Извещение №1

об изменении ост 34 257 - 75 Опоры скользящие приварные.
Конструкция и размеры.

срок введения с 1 июня 1980 г.

Черт. 1

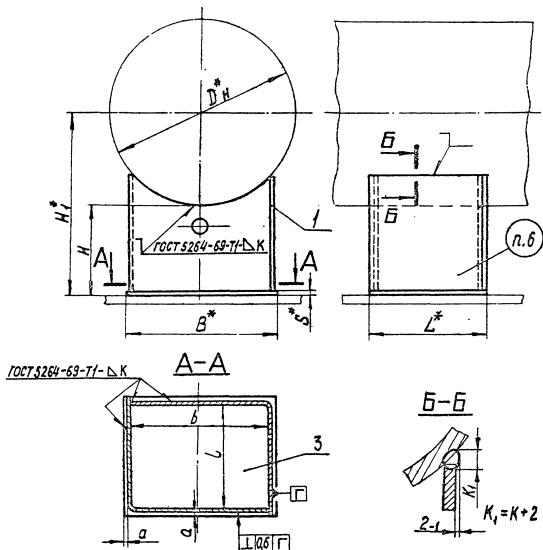
Черт. 1. Дополнить сверху словами: "Для $D_n \leq 478 \text{ мм}$ ".

Для $D_H \leq 478$ мм
